MAO/JRP-B/0725/18

Dotyczy: postępowania o zamówienie publiczne pn.: „**Przebudowa infrastruktury tramwajowej w Zabrze, wzdłuż ul. Powstańców Śląskich i ul. Religi od ul. Wolności do skrzyżowania z ul. Stalmacha wraz z odgałęzieniami**” - zadanie nr 6.1 w ramach realizacji Projektu: „Zintegrowany Projekt modernizacji i rozwoju infrastruktury tramwajowej w Aglomeracji Śląsko-Zagłębiowskiej wraz z zakupem taboru tramwajowego - etap I”, współfinansowanego przez Unię Europejską ze środków Funduszu Spójności w ramach Programu Operacyjnego Infrastruktura i Środowisko  
**Nr sprawy UE/JRP/B/400/2018.**

W związku z pytaniami Wykonawców do postępowania na realizację w/w zadania wyjaśniamy:

Zamawiający przekazuje poglądowy widok wysięgnika:

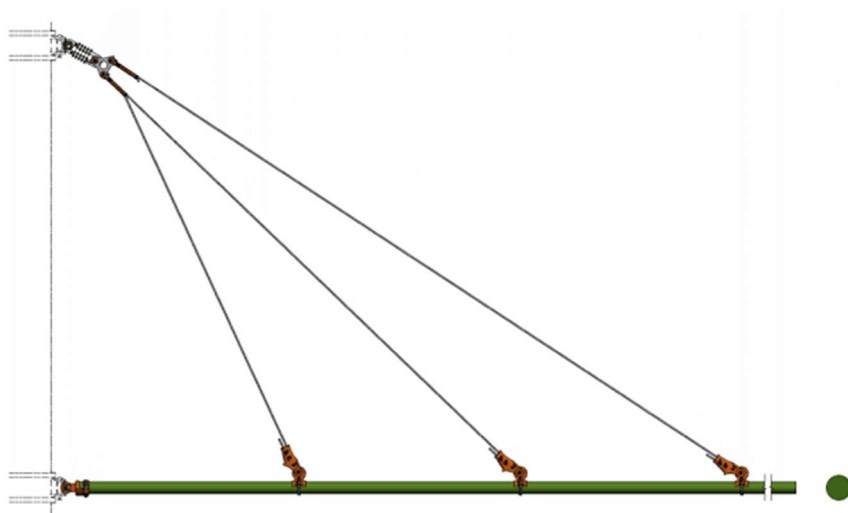
W projekcie Budowlano - Wykonawczym brak jest rysunku montażowego wysięgników trakcyjnych. Prosimy o uzupełnienie dokumentacji.
